Modulo per la presentazione delle osservazioni per i piani/programmi/progetti sottoposti a procedimenti di valutazione ambientale di competenza statale

ID: 9056 "Parco Eolico Emilia" da realizzarsi nei Comuni di Monterenzio (BO), Casalfiumanese (BO), Castel Del Rio (BO), Castel San Pietro Terme(BO) . Progetto PNIEC. Codice pratica MYTERNA CP 202102219

Allegato 3 – Osservazioni al progetto di impianto “Parco Eolico Emilia” Proponente: Emilia Prime S.r.l.

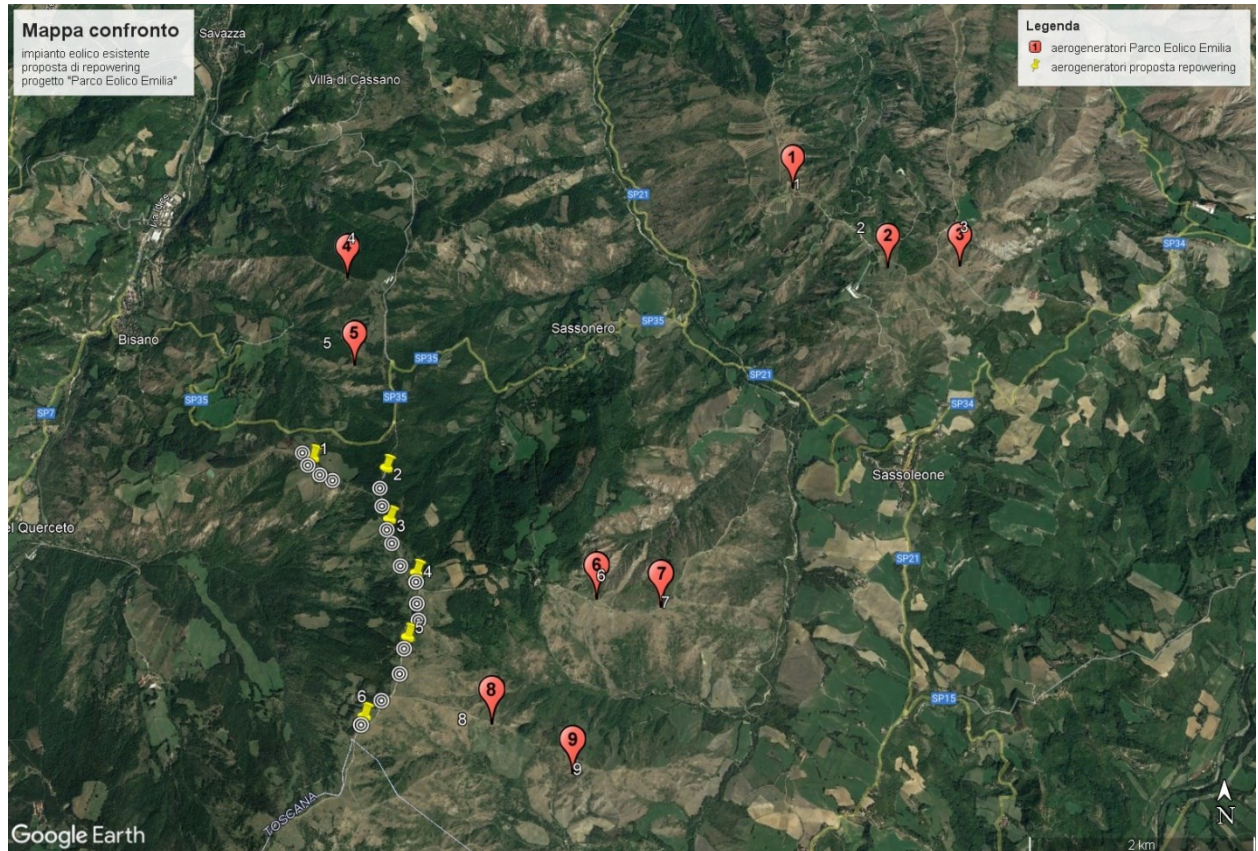
Nella figura seguente viene riportato il layout dell'attuale impianto "Casoni di Romagna", le collocazioni (in giallo) delle macchine del progetto di Repowering dell'impianto Casoni di Romagna, nel numero di 6 anziché 16 e con dimensioni superiori alle attuali installate (indicativamente con altezza all'hub di 95 m e diametro 138 m).

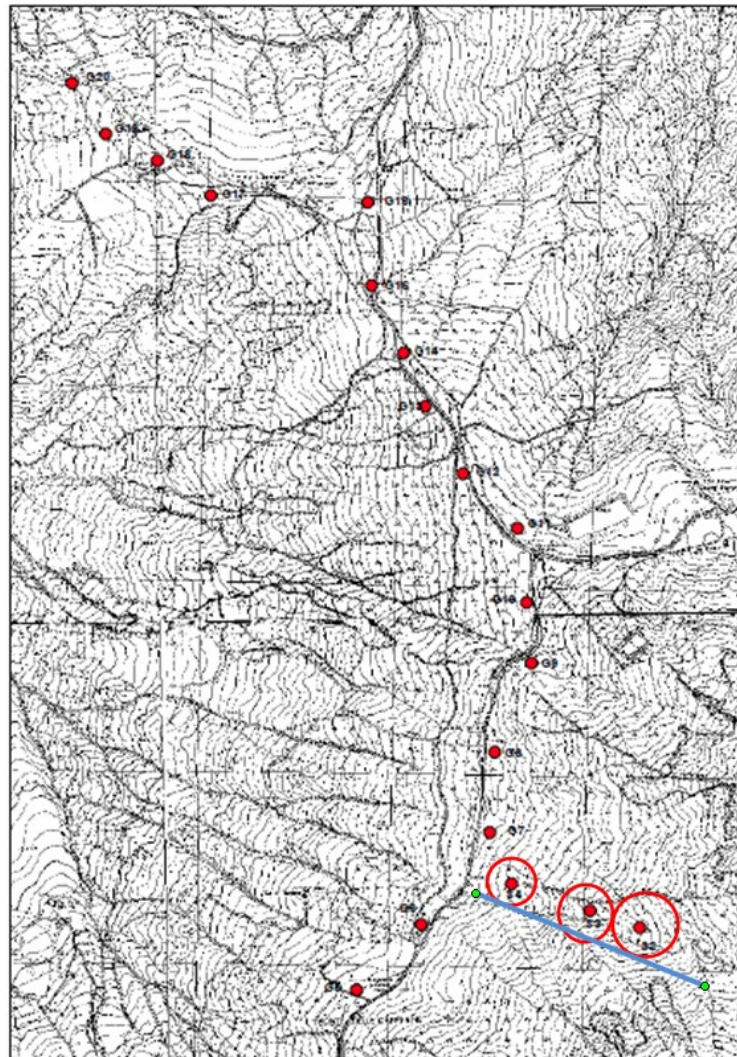
“l’eliminazione degli aerogeneratori S2, S3 e S4 in considerazione degli impatti su alcune componenti alle quali si rimanda nel quadro di riferimento ambientale (C.2 – 3.)”.

Tale eliminazione era stata motivata dall’orientazione perpendicolare della “fila” degli aerogeneratori S2, S3 ed S4, potenzialmente interferente con la rotta migratoria prevalente rispetto alla quale la presenza di aerogeneratori lungo il crinale secondario avrebbe costituito una potenziale barriera.
